Rågeleje Kystsikringslag Vest

Møde med Gribskov kommunes teamleder og andre medarbejdere.

Afholdt i Rågeleje fredag d. 1. februar 2008 – referat

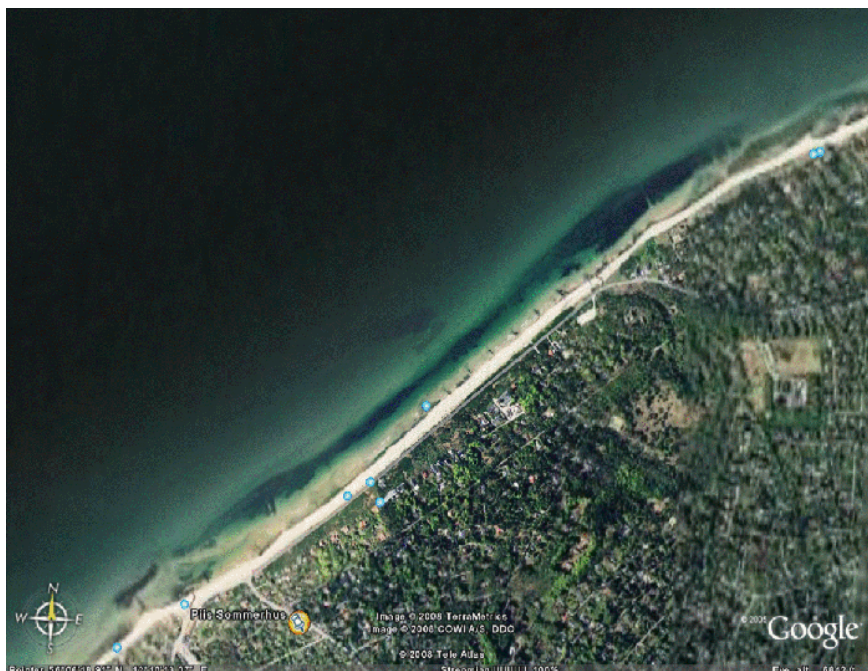
Hanne havde et foto med som viste hvilken virkning den gamle ”stenmole” har i dag. Hanne forklarer, at revlen ikke bliver dannet i læsiden af molen. Den har et langt forløb fra et sted vest for Rågeleje. Ved bølgebryderen bliver den drejet udad, så den får et forløb længere fra kysten. Som det ses på luftfotoet, kommer sandet fra revlen ikke i spil på jeres kyststrækning. Det kan afhjælpes ved at fjerne molen”.

Det blev foreslået at vi snarere skulle arbejde efter at få fjernet de sten som udgør ”stenmolen”. Derved vil revlen rykke nærmere land med en sandsynlig fældning af sand til følge.

Stenene fra den gamle mole kan muligvis anbringes foran den lodrette betonmur. Det vil tage noget af den energi ud af bølgerne, som rammer muren under kraftig storm, hvilket vil nedsætte erosionen under de kraftige storme.
